Информационный бюллетень № 527

На автомобилях „Урал” дорожной гаммы (С-26, Т-26), по результатам сертификационных испытаний, введены следующие изменения:

Информация о конструктивных изменениях

Графическое изображение изменения

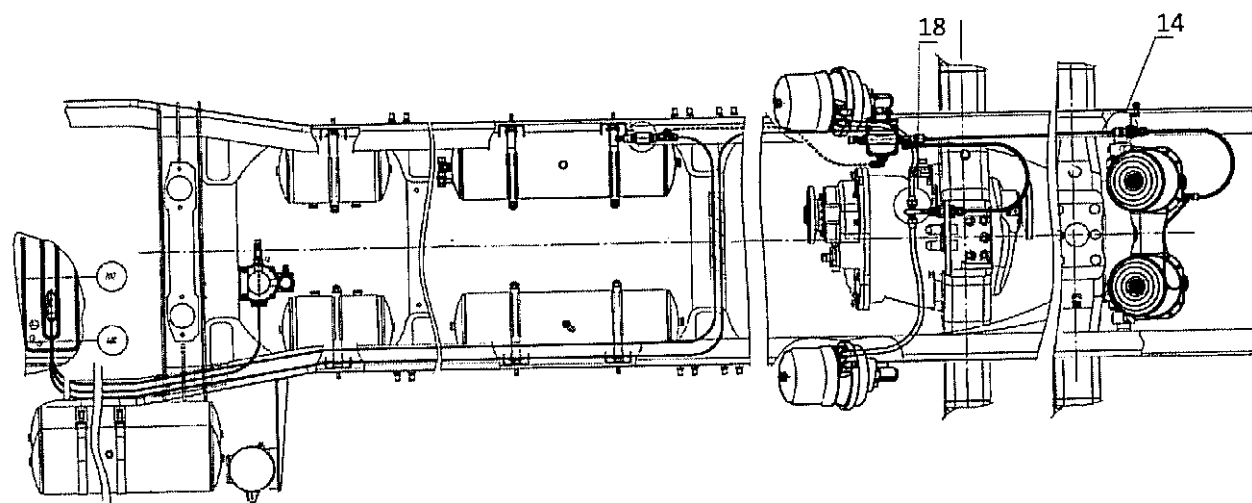
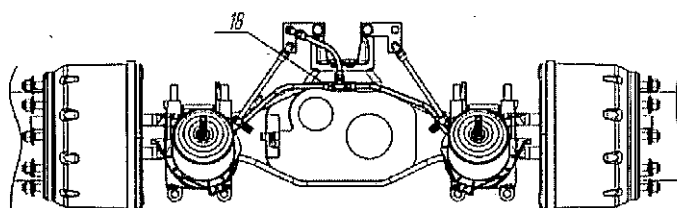
- в установке пневмопривода стояночного тормоза ввели клапана быстрого оттормаживания 100-3518110 с шумоглушителем 25.3518135 для уменьшения времени срабатывания энергоаккумуляторов тормозных камер среднего и заднего моста.
